PROVINCIA DI
BELLUNO

Oggetto: D.Lgs. 152/2006 - SVA/SCR/2073 – Verifica di assoggettabilità alla procedura di VIA per il progetto: *“concessione della derivazione d’acqua per uso idroelettrico dal torrente Vajont - Domanda in data 20/07/2016 (variante per derivare dal lago residuo C a valle della diga del Vajont moduli massimi 45,00 medi 15,00 per produrre su un salto di 123,35 m”* in Comune di Erto e Casso (PN) e di Longarone (BL) – proponente Welly Red srl. **Riscontro a richiesta parere sulla documentazione integrativa pervenuta.**

In riferimento al procedimento in oggetto, si riscontra la nota della Regione Friuli-Venezia Giulia del 23.04.2026 (prot. prov. 11027) di richiesta parere a seguito della documentazione integrativa presentata dalla Società proponente in data 22 aprile 2026, che tiene conto anche della richiesta integrazioni di questa amministrazione, trasmessa con atto prot. 7235 del 17 marzo 2026.

Figura 9: TGM rilievo traffico ANAS 2015

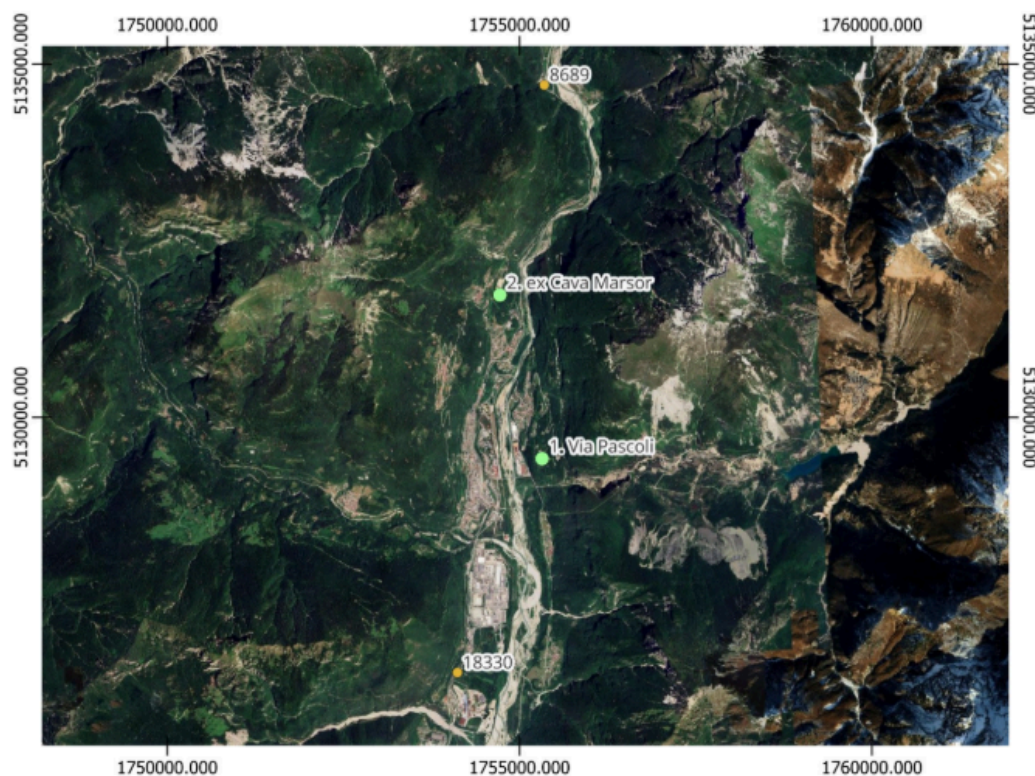
L'analisi del traffico non ha quindi considerato la quota parte di mezzi diretta alle ZI di Villanova e di Codissago né quella diretta verso la Val di Zoldo per supportare l'affermazione evidenziata nella figura 9 dell'elaborato Emissioni in atmosfera, che è quindi poco precisa.

L'esame della figura precedente permette di riscontrare che presso la SP251 il TMG è pari a 18330; a Nord di Longarone è pari a 8689. Si tratta di valori elevatissimi che rendono l'idea del traffico dell'Strada Provinciale 251 della Val di Zoldo e Val Cellina.

Si consideri, inoltre, che i mezzi di trasporto delle terre e rocce da scavo destinati alla cava Pascoli e alla cava Marsor attraversano, rispettivamente, il centro abitato di Codissago e quello di Castellavazzo; per entrare a Castellavazzo è necessario svoltare a sinistra dalla SS.51: non sono stati valutati effetti di rallentamento della circolazione.

elab. Emissioni in atmosfera fig. 4

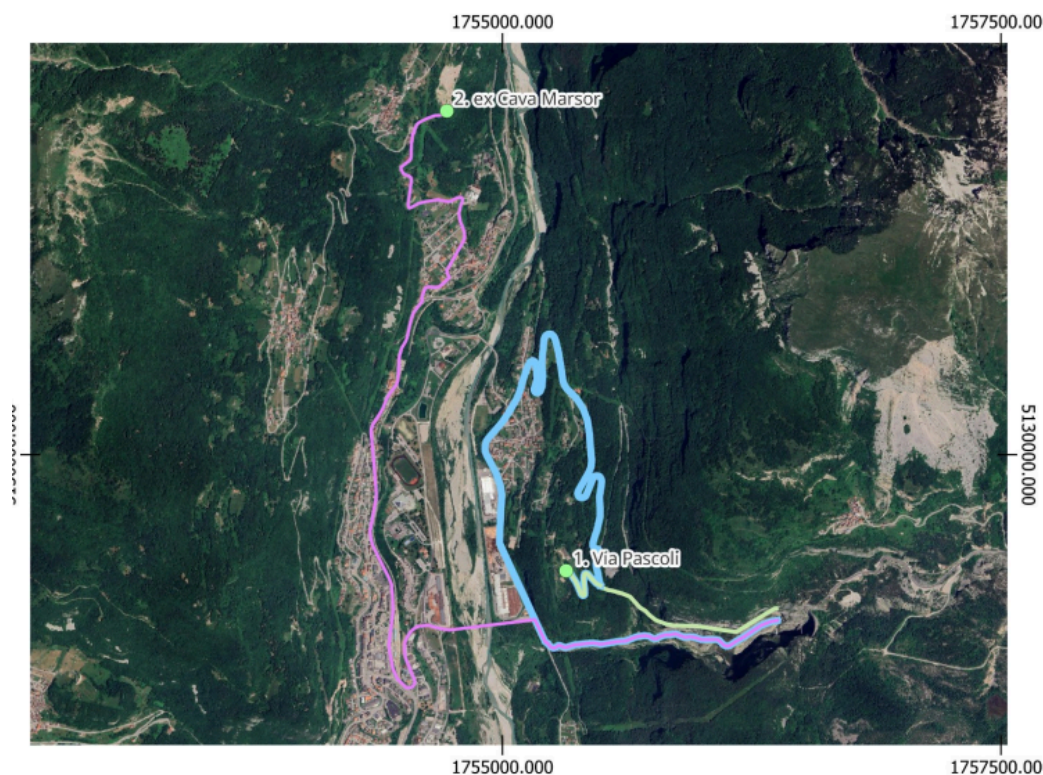
Si ritengono insufficienti in quanto incomplete e generiche le valutazioni presentate in merito a **traffico ed emissioni**.

Inoltre la componente rumore non è stata valutata sui centri abitati attraversati dai mezzi diretti alle cave di conferimento T&R (Castellavazzo e Codissago).
